**DIRECTION DE L'ÉVALUATION ENVIRONNEMENTALE  
DES PROJETS HYDRIQUES ET INDUSTRIELS**

**Rapport d'analyse environnementale  
pour le projet de modification du décret numéro 1034-2014  
du 26 novembre 2014 relatif à la délivrance d'un  
certificat d'autorisation à la Ville de Saint-Georges  
pour le projet de reconstruction du quai Pinon  
sur le territoire de la ville de Saint-Georges**

**Dossier 3211-02-282**

**Le 28 octobre 2016**

FIGURE 2 : COUPE-TYPE DU NOUVEAU QUAI PINON SELON LA MODIFICATION DE DÉCRET DEMANDÉE (VILLE DE SAINT-GEORGES, SEPTEMBRE 2015)

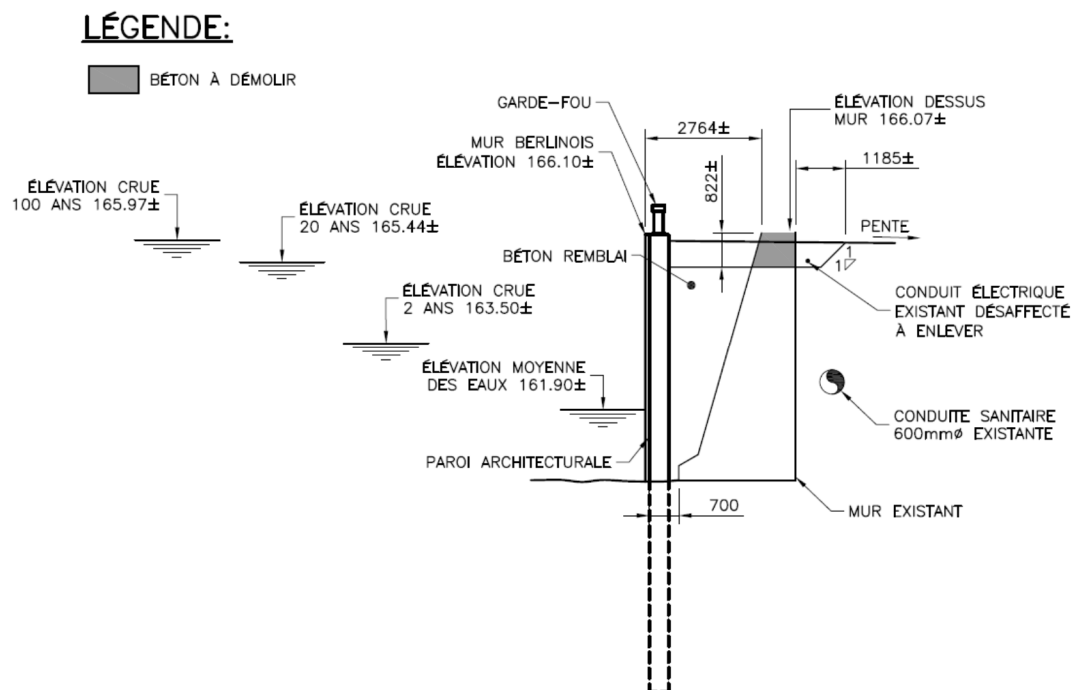
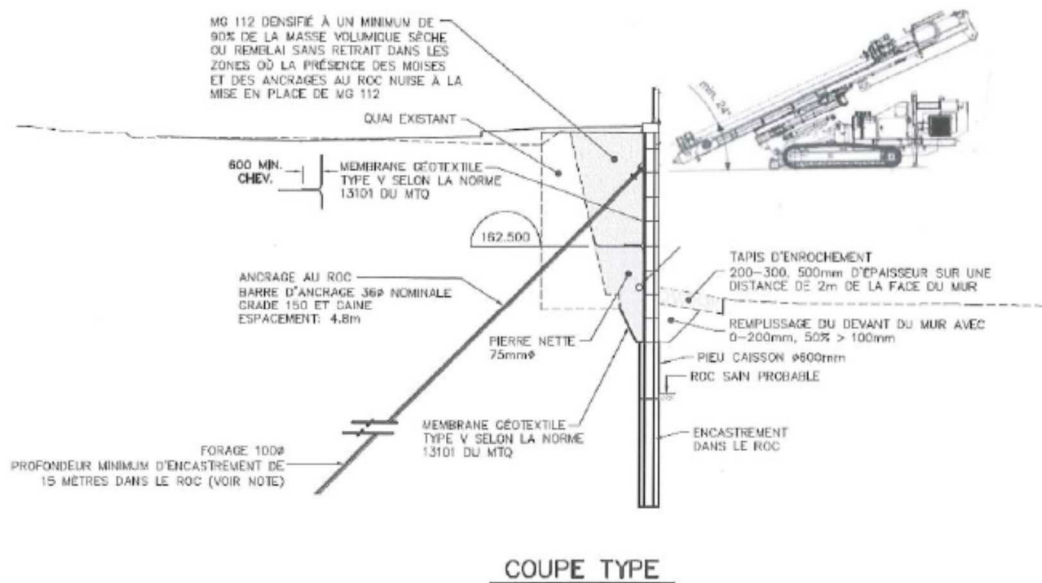
D'abord, la méthode présentée dans l'étude d'impact n'incluait pas l'installation d'ancrages. Ces derniers sont toutefois nécessaires à la solidité du mur (VILLE DE SAINT-GEORGES, septembre 2015). Ces ancres doivent être inclinés selon un angle de 45 degrés et traverser le mur existant à 2,4 m en contrebas du haut du mur. Cette étape ne peut se réaliser à partir du haut du mur. La foreuse requise pour mettre en place ces ancres doit plutôt être positionnée face au mur (figure 2).

Ces deux modifications entraînent des interventions supplémentaires dans le cours d'eau notamment, un empiètement temporaire d'environ 800 m<sup>2</sup> relié à l'aire d'excavation de la tranchée et à la mise en place de structures supportant la machinerie nécessaire à l'installation des ancres.

Lors de l'élaboration des plans et devis, des relevés effectués au pied du mur actuel ont permis à la Ville de Saint-Georges de recalculer la superficie d'empiètement permanent nécessaire à la mise en place du nouveau mur. La superficie d'empiètement permanent est maintenant évaluée à 1 450 m<sup>2</sup> par rapport aux 704 m<sup>2</sup> prévus au décret numéro 1034-2014 du 26 novembre 2014.

FIGURE 3 : COUPE-TYPE DES BELVÉDÈRES AVEC LES BATARDEAUX TEMPORAIRES (VILLE DE SAINT-GEORGES, SEPTEMBRE 2015)

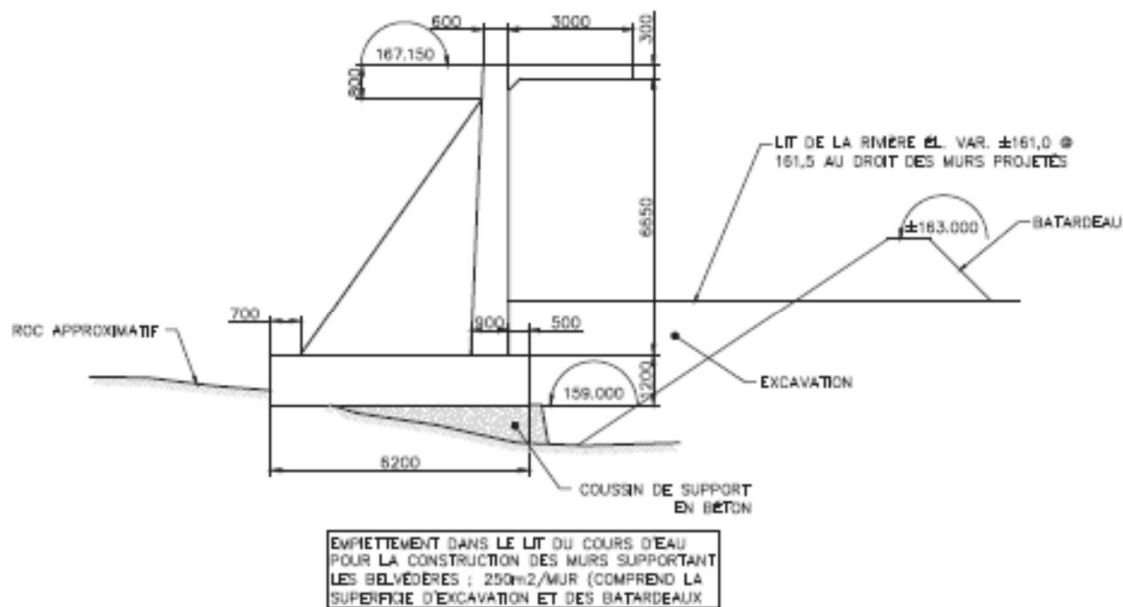
Tel que mentionné précédemment, les superficies d'empiètements temporaires sont de 250 m<sup>2</sup> pour chacun des murs de soutènement (figure 3), 200 m<sup>2</sup> pour l'infrastructure du ruisseau Ardoise et 100 m<sup>2</sup> par section de travail pour les plateformes (figure 4). L'empiètement simultané pour ces infrastructures est donc évalué, par l'initiateur, à 800 m<sup>2</sup>.

FIGURE 4 : COUPE-TYPE DES PLATEFORMES DE TRAVAIL (VILLE DE SAINT-GEORGES, SEPTEMBRE 2015)

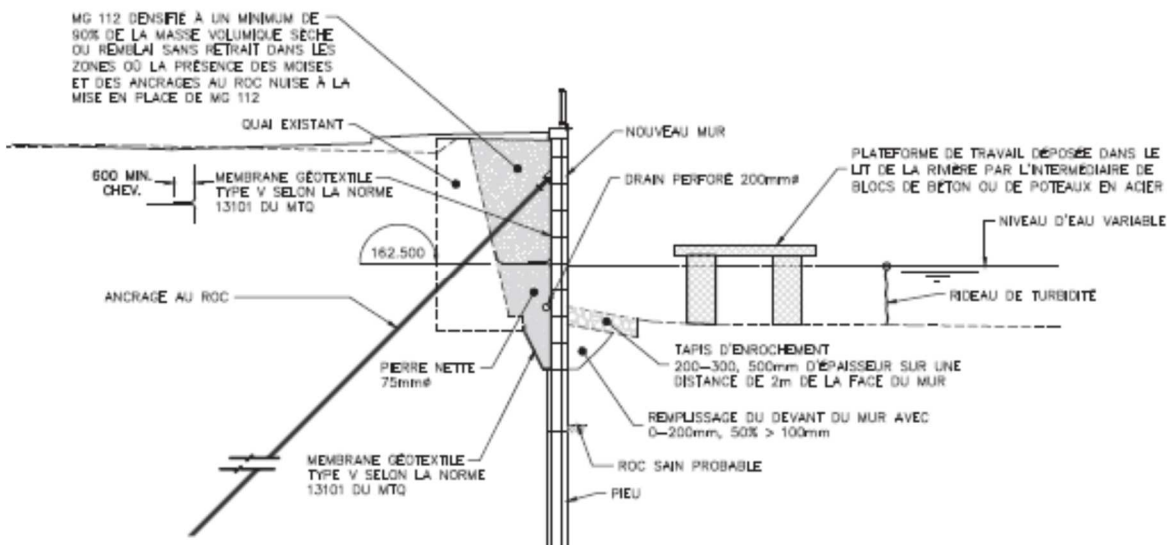
La plateforme de travail repose sur des blocs de béton. Cet aménagement permet d'éviter l'installation d'une jetée en enrochement qui aurait entraîné un empiètement beaucoup plus important. De plus, la division des travaux en phase d'une longueur d'au plus 200 m permet de minimiser l'empiètement simultané pour les plateformes à 100 m<sup>2</sup>. Enfin, l'initiateur a mentionné qu'il n'était pas prévu de mettre en place tous les batardeaux en même temps. L'initiateur s'est aussi engagé à limiter la durée où les batardeaux seront en place.
